# Mémoire en réponse à l'avis MRAe

## Étude d'impact sur l'environnement et la santé publique Parc éolien " Les Froids Vents "

- > Commune de Chepoix
- > Département de Oise (60)
- > Parc éolien « Des Froids Vents »

n°MRAe 2022-6622

Carte 4 : Variante C3 superposée aux enjeux "Autres faunes"

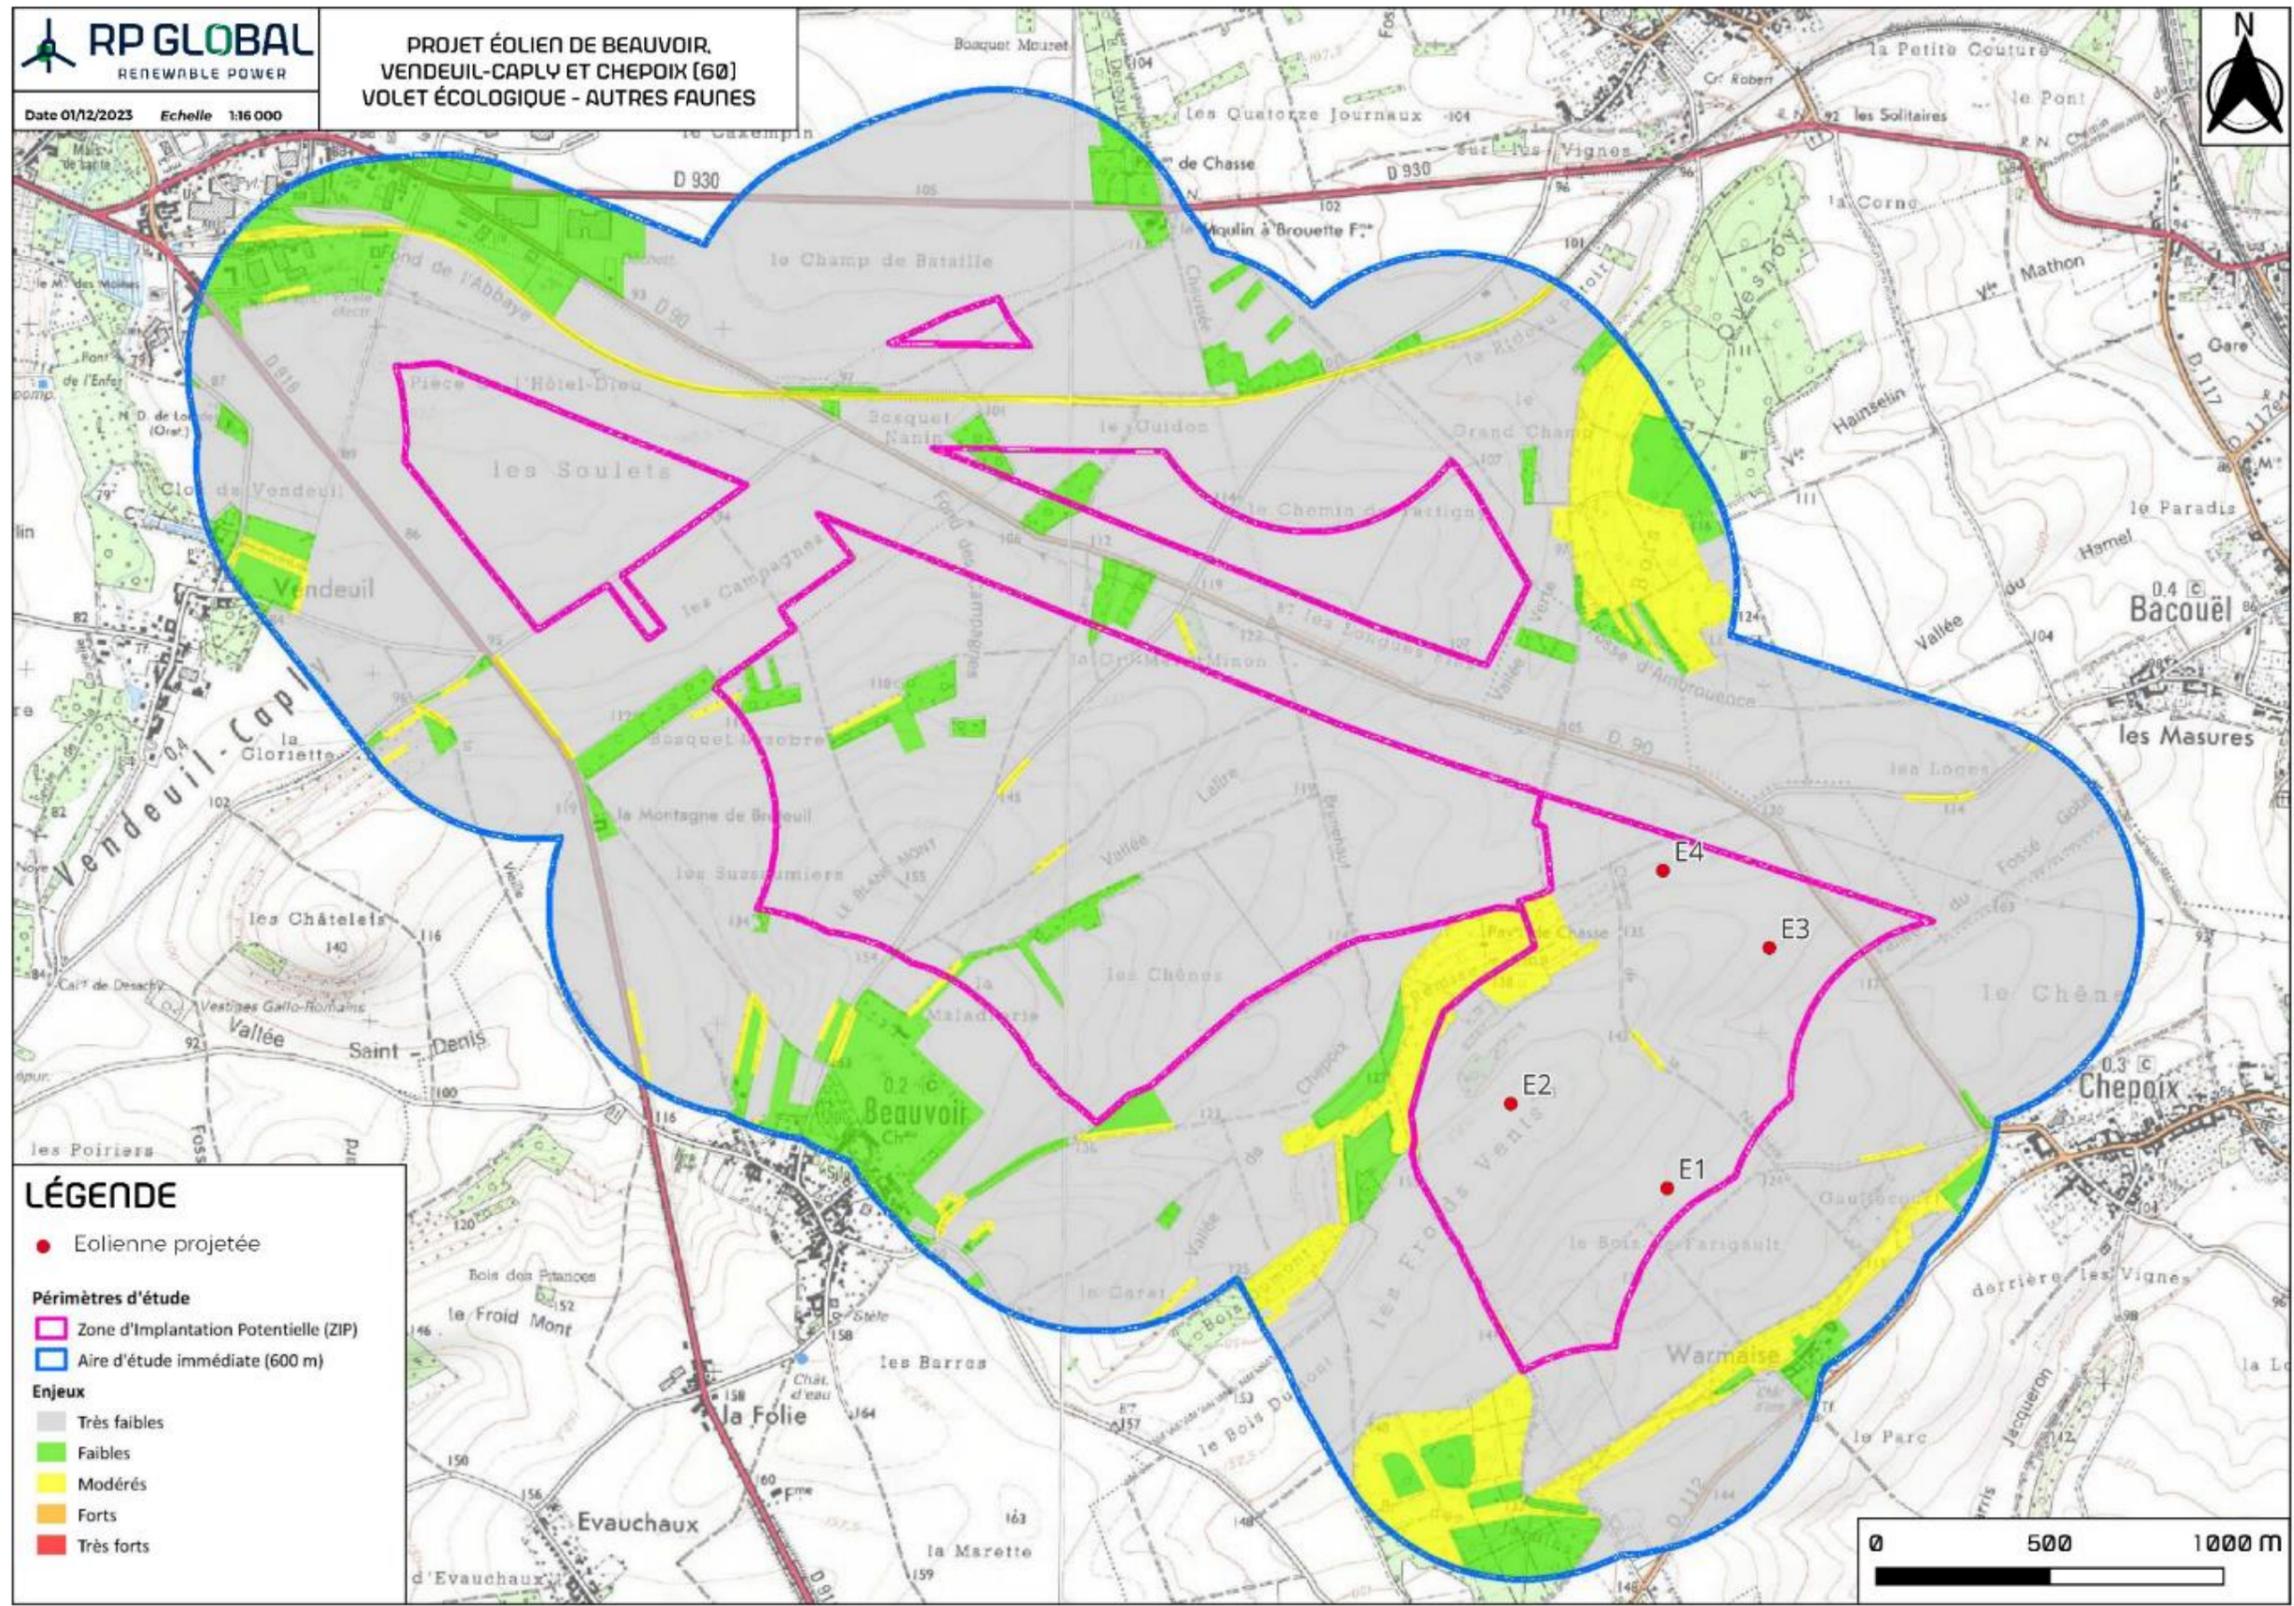
*L'autorité environnementale recommande de reporter les différentes variantes sur chacune des cartes d'enjeux de l'étude écologique.*

Les différentes variantes ont été superposées sur des cartes avec la synthèse des enjeux écologiques. Cela se trouve :

Ci-dessous 3 nouvelles cartes ont été éditées pour la dernière variante (C3), en détaillant les enjeux : avifaune, chiroptère et autre faune.

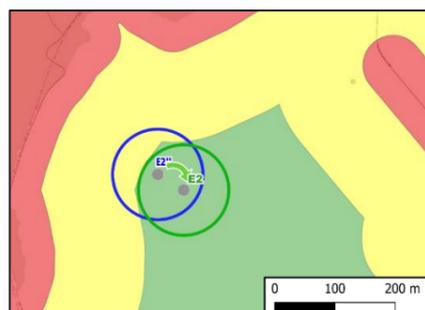
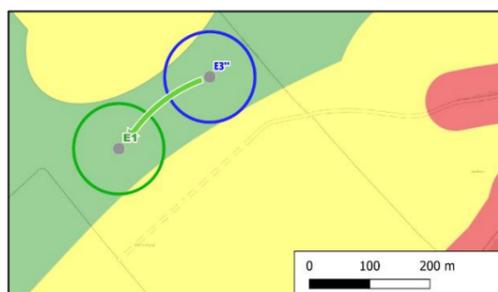
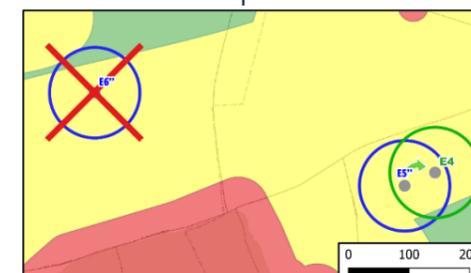
*L'autorité environnementale recommande d'explicitier avec des cartes la manière dont a été définie la zone d'implantation du projet, de justifier pourquoi les variantes présentées n'exploitent pas toutes ses potentialités et de proposer des variantes s'appuyant sur les cartes d'enjeux.*

- E2'' a été déplacée de 50m pour respecter les 200 mètres aux boisements afin de respecter les préconisations DREAL ; E2'' devient E2

- E3'' a été déplacée de 200 mètres.
  - o D'un point de vue Ecologique afin de limiter les emprises de survol sur les zones à enjeux.
  - o D'un point de vue Paysager, afin d'améliorer la cohérence visuelle du parc et de s'éloigner des premières habitations.
  - o D'un point de vue Acoustique, l'éloignement permet de réduire les impacts et de limiter les bridages.

E3'' devient E1

- E5'' a été déplacée de 50 mètres afin de respecter les 200 mètres aux bois, on reste néanmoins dans le couloir de transit dont les enjeux sont maîtrisés. Il s'agit d'un compromis entre les enjeux écologiques, paysager et la distance aux habitations. E5'' devient E4 ;

Carte 5 Carte présentant l'évolution de la variante C2 vers la variante C3 du projet

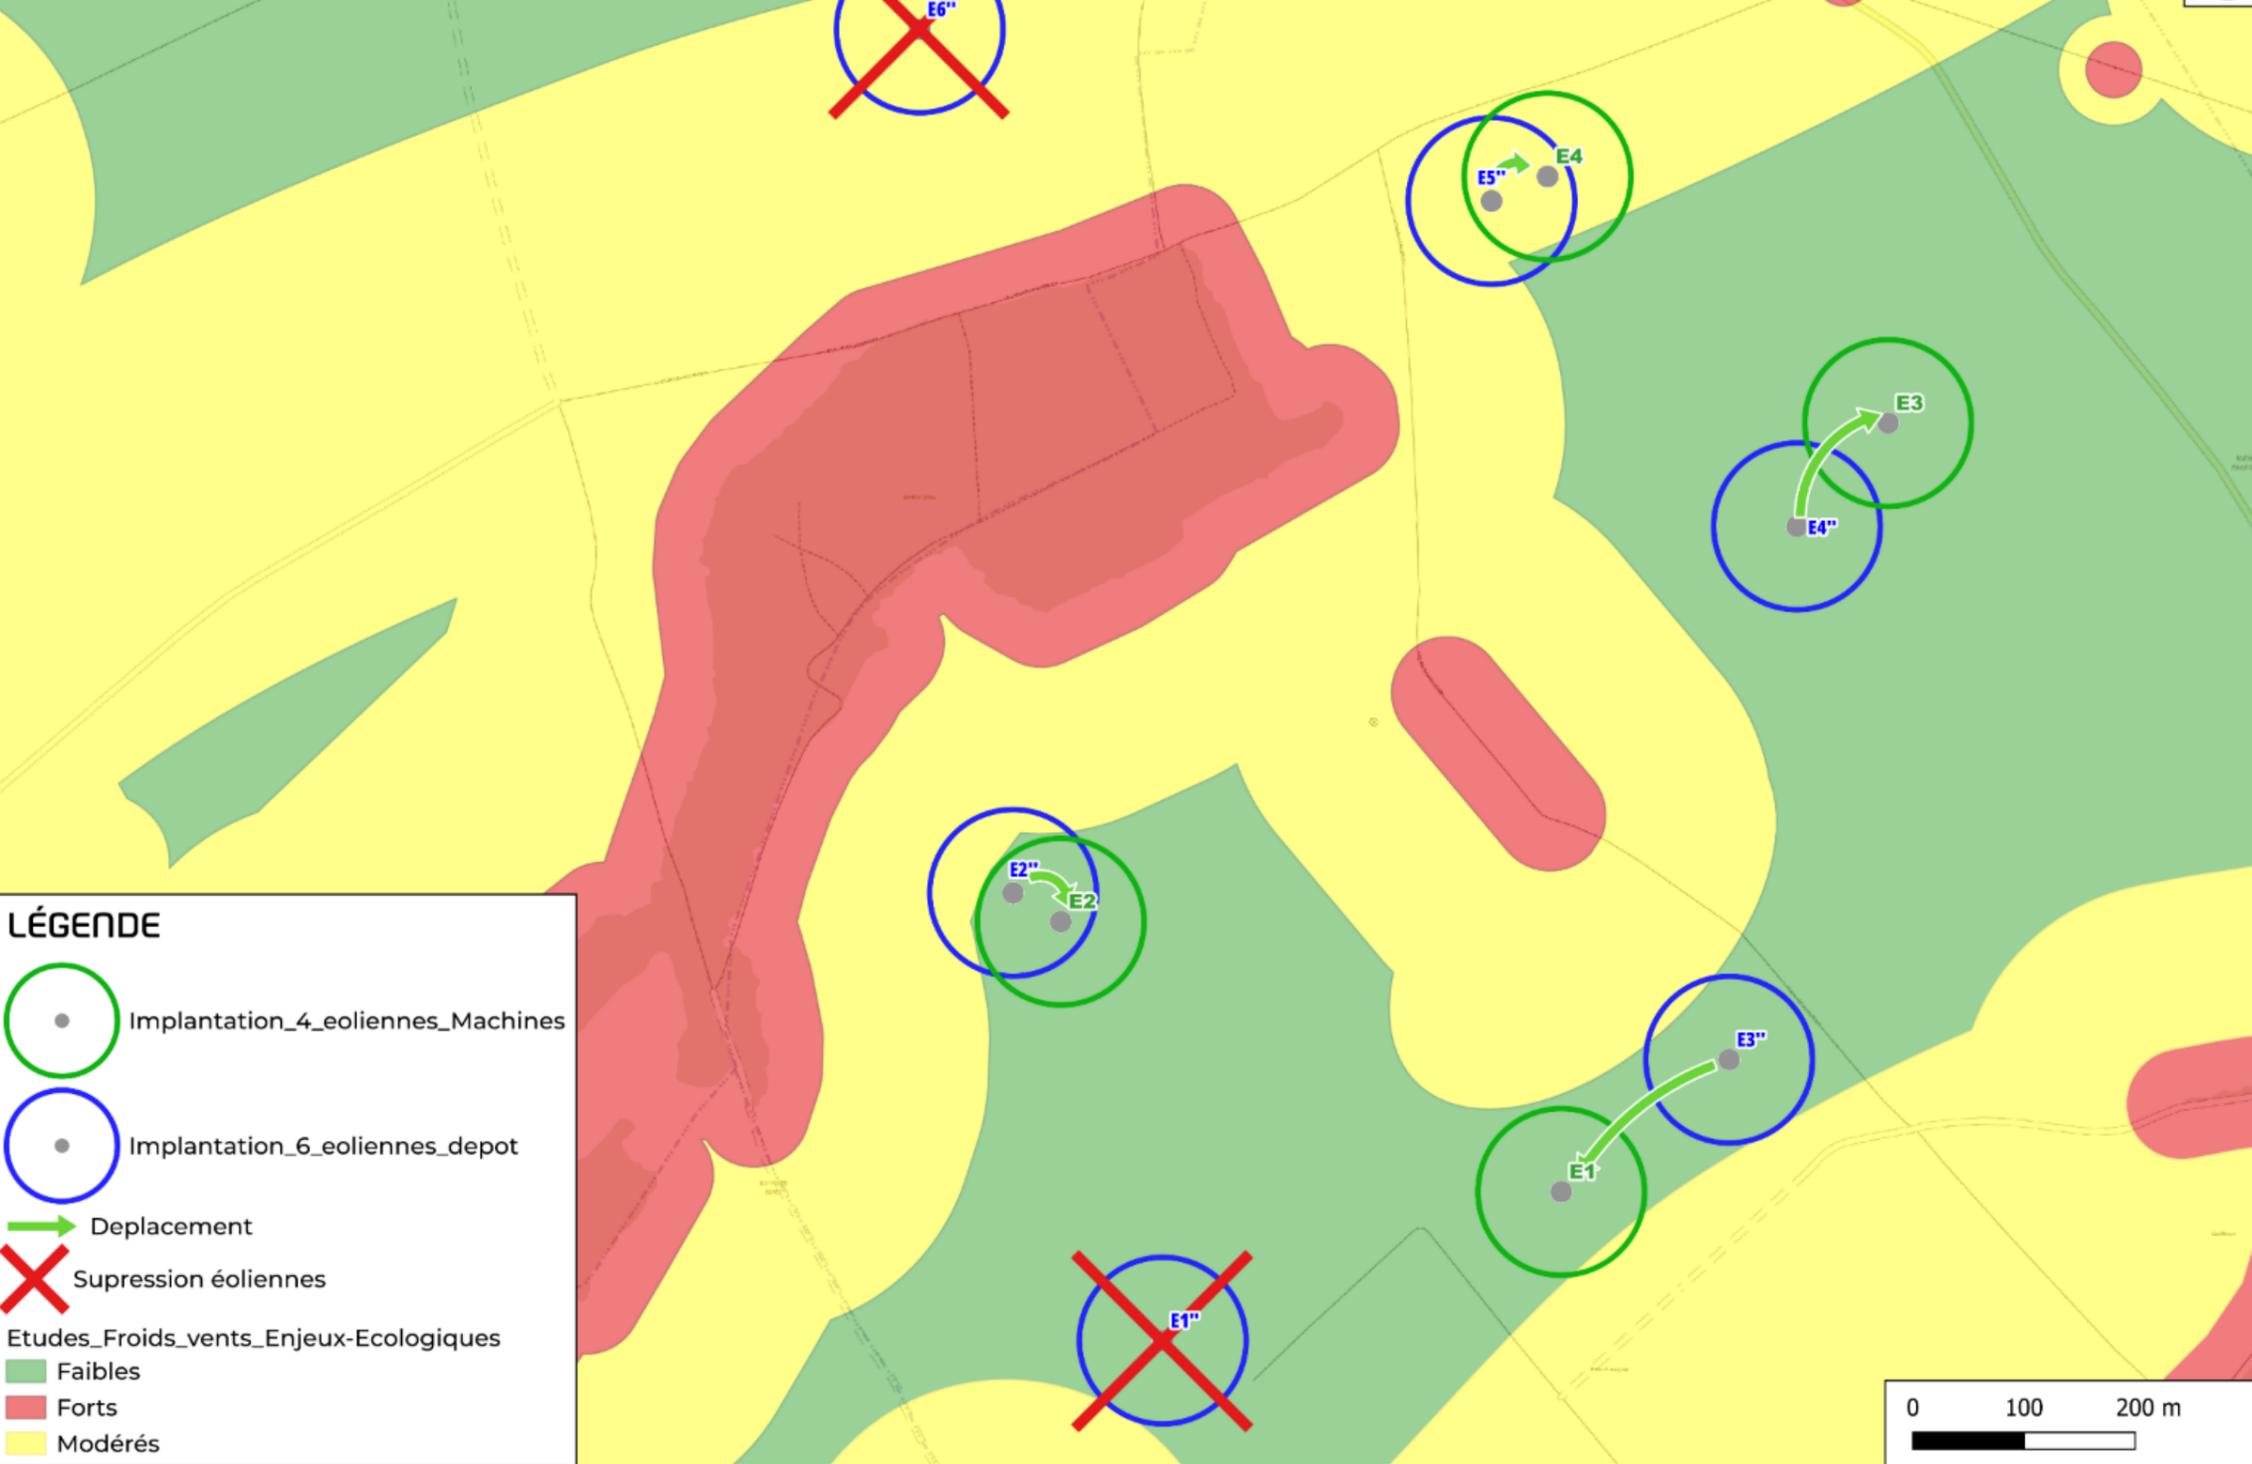
*Ainsi que cela est développé ci-après dans le présent avis, la variante choisie a des impacts négatifs significatifs sur le paysage et la biodiversité (cf partie II-3).*

*Au regard des impacts résiduels potentiellement forts du projet sur les chauves-souris, sur les oiseaux migrateurs, sur le paysage et patrimoine, l'autorité environnementale recommande de compléter l'étude avec des variantes présentant moins d'impacts environnementaux et paysagers.*

Il est préférable de considérer une nouvelle variante moins impactante du projet qui sera donc nommée C3.

Dans celle-ci, les ajustements sont les suivants (ce qui est nommé éolienne E1" fait allusion à l'éolienne E1 dans l'ancienne variante C2 à 6 machines) :

- E1" a été supprimée pour permettre à E3" d'être déplacée afin :
  - o De respecter les distances inter-éolienne dues aux effets de sillage ;
  - o De s'éloigner des premières habitations de Chepoix ;
  - o De limiter le nombre d'éoliennes pour limiter l'impact paysager ;

- E4'' a été déplacée de 120 mètres afin de s'éloigner des zones à enjeux écologiques, de limiter l'emprise visuelle en sortie ouest de Chepoix et pour une meilleure cohérence paysagère. E4'' devient E3 ;

- E6'' est supprimée afin de limiter la présence d'éolienne à un seul côté du couloir de transit écologique. Cela permet également de limiter le nombre de machine et de limiter l'emprise du projet à la seule commune de Chepoix.
